*Ref. Respuesta a solicitud de información aclaratoria al EsIA Categoría II del Proyecto
“REHABILITACIÓN DE PISCINAS O ESTANQUES DE CULTIVO DE CAMARONES”.*

Estudio de Impacto Ambiental Categoría II

Proyecto titulado "***Rehabilitación de Piscinas o Estanques de Cultivo de Camarones***"

Enero de 2024

*Informe de Elaboración de
Mapa de Cobertura
Vegetal.*

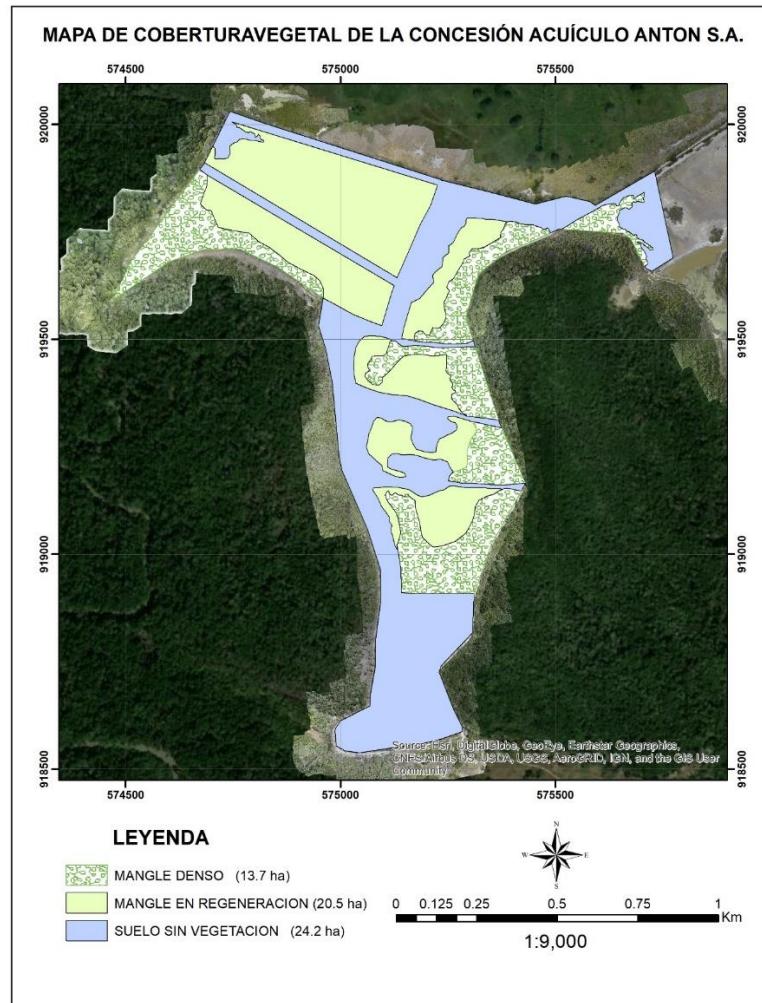
En respuesta a la pregunta 3 de la primera información aclaratoria solicitada mediante Nota DEIA-DEEIA-AC-0109-1208-2022, referente a los comentarios realizados por la Dirección de Costas y Mares del Ministerio de Ambiente mediante nota DICOMAR-654-2022, señala lo siguiente: Respuesta de la pregunta 2: La pregunta no es contestada satisfactoriamente, ya que se le solicita realizar la medición general del manglar total que se afectará, para determinar área de afectación y así establecer la compensación. Toda vez que la información presentada carece de exactitud ni coordenadas geográficas que detalle la superficie real que vemos con las imágenes satelitales que contamos, sin descartar algún área en base a su altura o DAP promedio de los manglares. Verificar en campo la cobertura boscosa del área."

señala que la cobertura de bosque de manglar es de 12.63% de la superficie total del polígono del área de estudio que es de 58 has + 3,909.06 m², una vez revisados los resultados de la verificación, la misma señala que la cobertura boscosa corresponde al 2012, y el polígono generado del área de estudio es de 58 has * 4,271.29 m², lo cual es un polígono con un área superior al polígono de Concesión original. En referencia a lo señalado que la figura 18 incorporada al Informe Técnico de Inspección del Estudio de Impacto Ambiental (EsIA) DRCC-ilO-056-2022, con nombre Verificación de Tipo de Vegetación y Uso de Suelo 2021 muestra en la leyenda que el bosque de mangle podría alcanzar una superficie de 13.0 Hectáreas, lo que representa el 22.0% de la superficie total de la huella del proyecto, cifra que se acerca al área de manglar estimada por el equipo de consultores en el EsIA. En este sentido cabe aclarar que no es correcto; ya que la figura 18 en su leyenda dice textualmente: "Fig. 18 Mapa de Cobertura Boscosa y Uso de Suelo 2021 del área de estudio" (pág9. 14 del informe) Y la Fig. 18 en su leyenda solo describe la clasificación; sin embargo, no indica una superficie en específico. Es importante aclarar estas incongruencias y se reitera la solicitud de que dentro del proceso de evaluación se considere la valoración de cobertura vegetal de las imágenes obtenidas por medio de dron, información que corrobora lo planteado en el mapa actualizado de cobertura boscosa y uso de suelo del año 2021 para la zona de estudio donde se observa la presencia de manglar y vegetación asociada en la zona propuesta para el desarrollo del proyecto."

Observación No. 1b. Determinación de la cobertura vegetal de las tinas. ([Ver Anexo 2](#). Informe de Elaboración de Mapa de Cobertura Vegetal)

Punto 2g): ([Ver Anexo 2](#). Informe de Elaboración de Mapa de Cobertura Vegetal).

PLANO DE LA CONCESION AGRICOLA ANTON S.A.

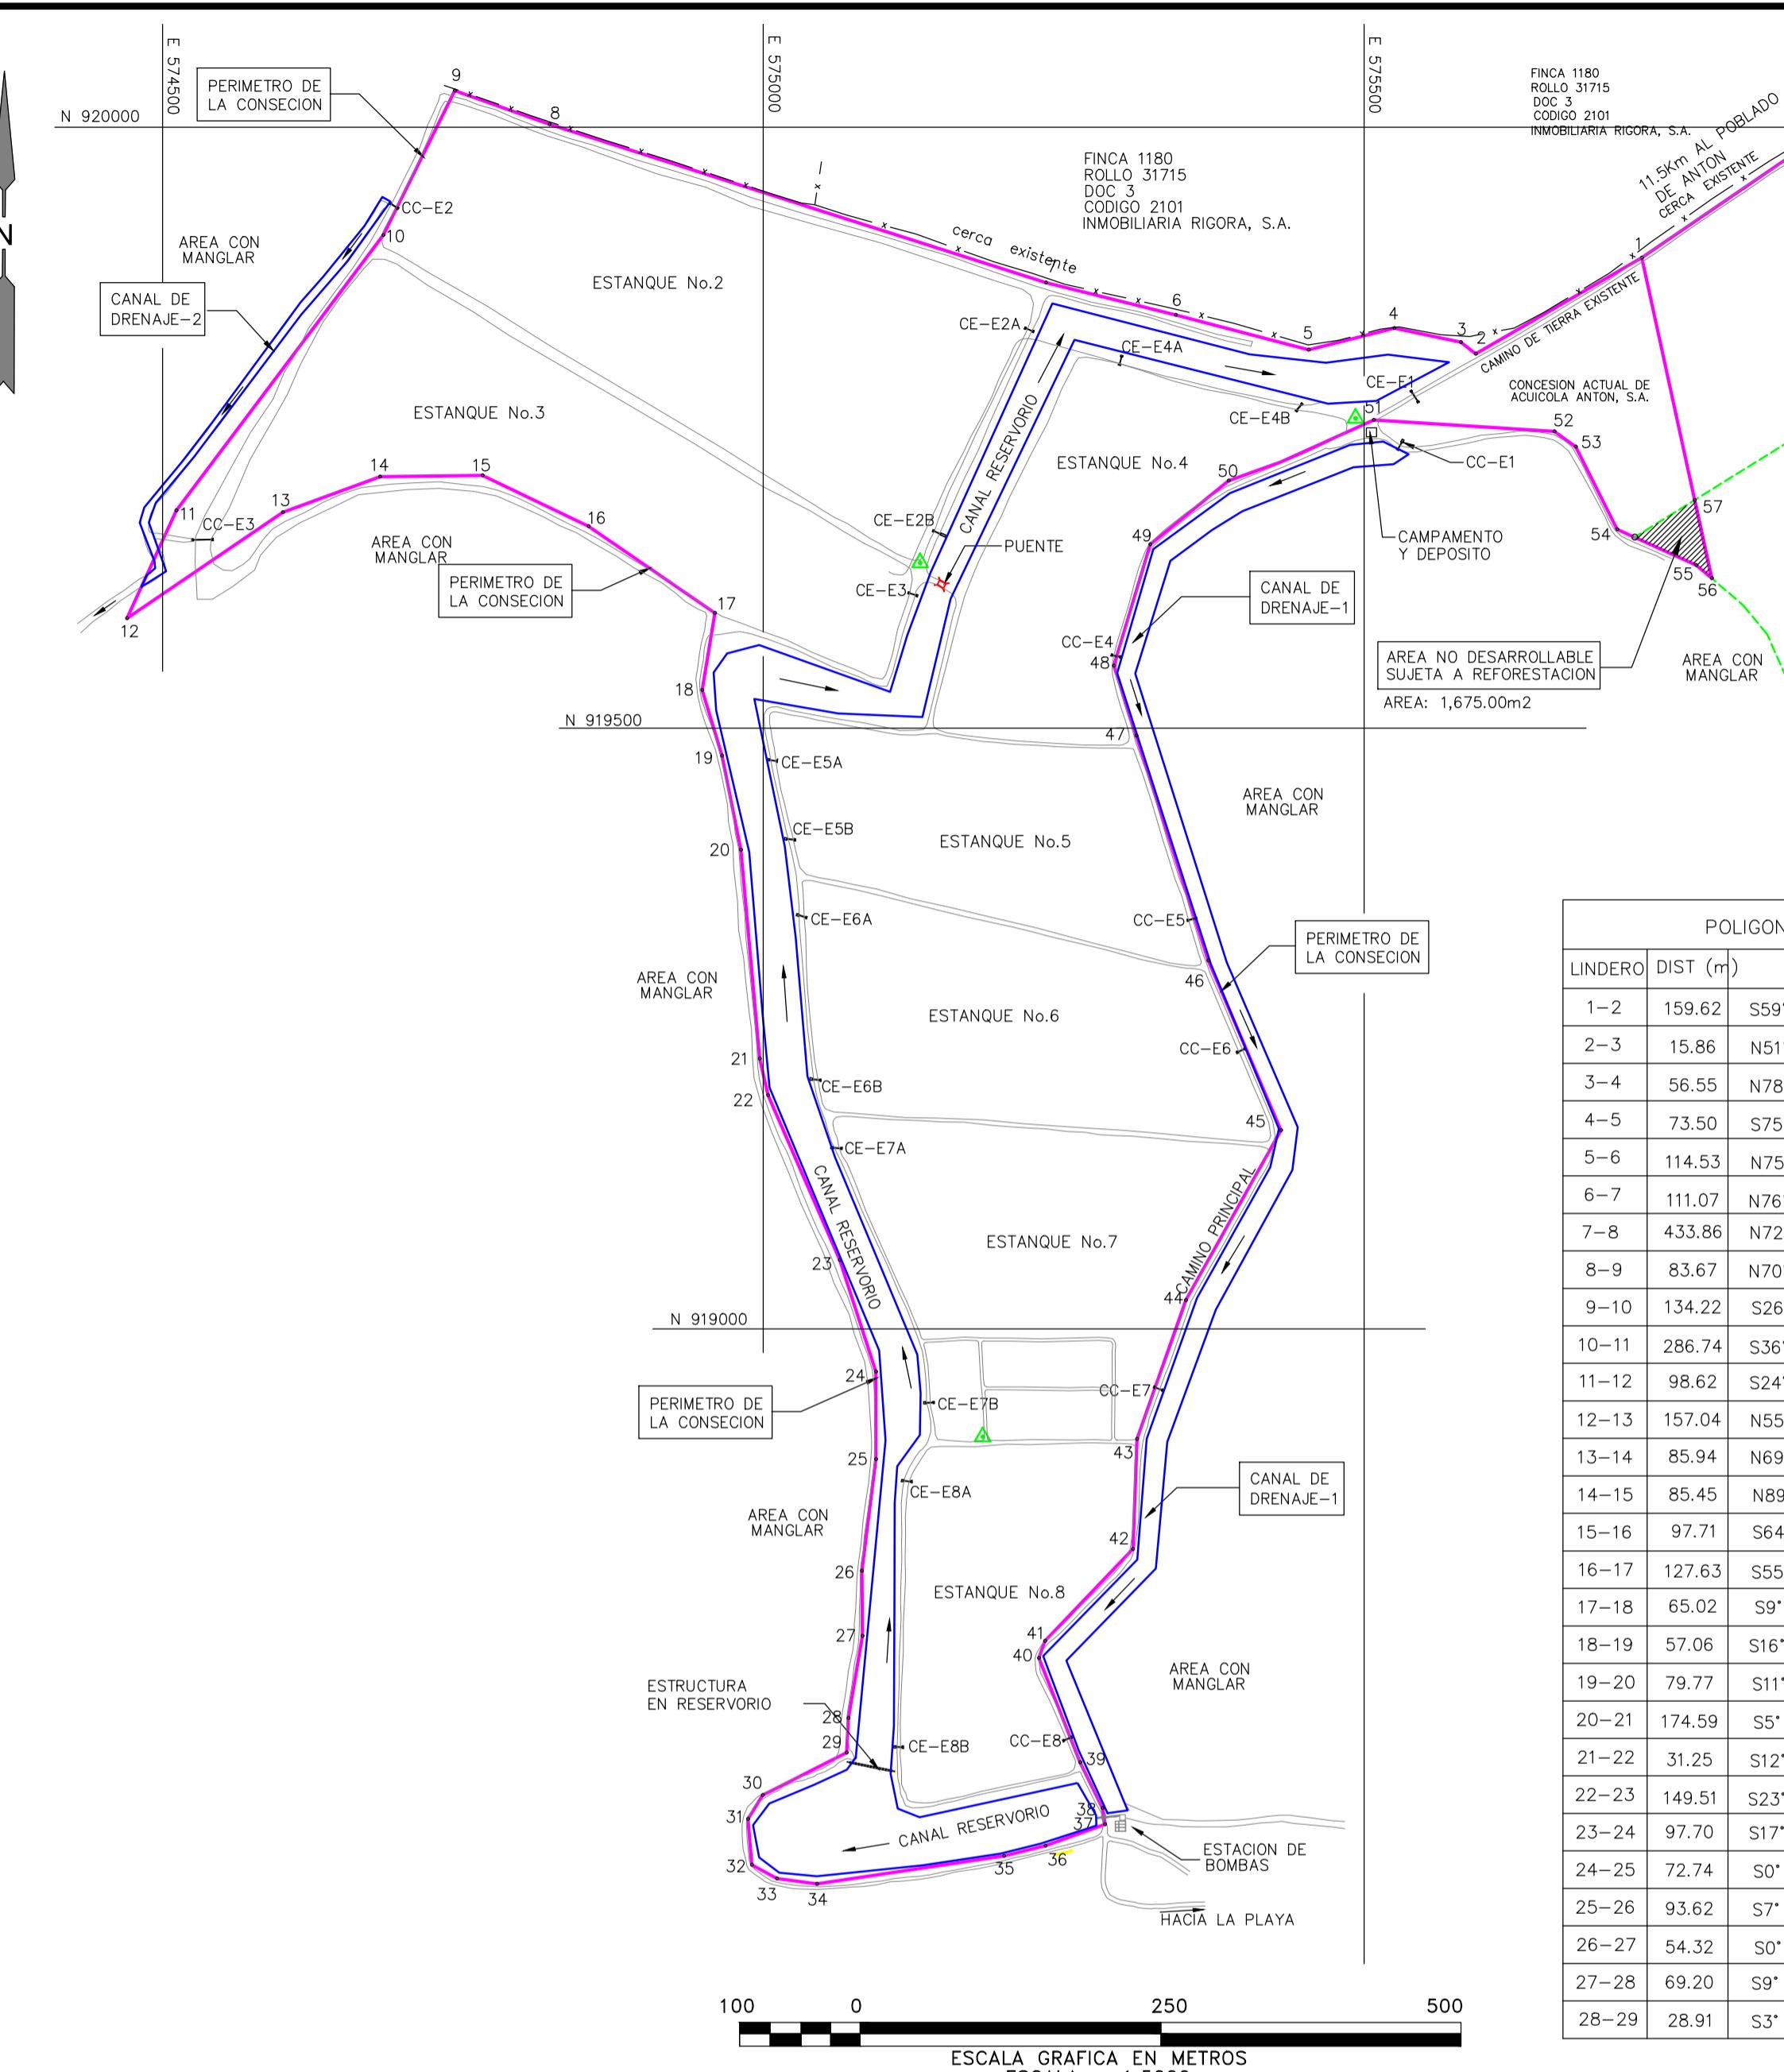
- a) a. "El promotor no presentó ni planos ni documentos que describan las áreas con que cuenta cada componente del proyecto, ya que dentro de los documentos presentados en el estudio solo se aprecia un plano con la numeración de las tinas, pero carece de especificaciones en cuanto a las áreas (has o m²) de cada una. Esto con la finalidad de poder corroborar el área real de desarrollo del proyecto, ya que indican que cuentan con una concesión de 58 has + 3,906.06, y es de conocimiento que el promotor ha manifestado en trámites anteriores, que existe adicional una concesión en trámite de aprox. 16 has. Es de considerar también que dentro del recorrido de inspección y en los planos se aprecia que parte de los componentes del proyecto se ubican fuera del área de concesión. Por lo que reitera la solicitud de dicha información.

- a. presentar las coordenadas definidas del polígono total del proyecto y de cada estanque, e indicar sus superficies. No debe traslapar con zonas de reforestación previamente establecidas.
- b. presentar las coordenadas del polígono de reforestaciones aledañas realizadas por el promotor.

Punto 2a): Ver Anexo 3, Plano que muestra la poligonal del área de concesión con sus coordenadas UTM, Datum WGS 84 que dan como resultados una superficie de área de concesión de 58 Ha + 3,909.37m². Es importante destacar que los canales de drenaje 1 y 2, son canales naturales existentes que serán utilizados para el desalojo de las aguas de las tinas de cultivo. Ver Anexo 4. Plano de Planta General de los Componentes del Proyecto.

Punto 5a): Ver Anexo 3 y 4
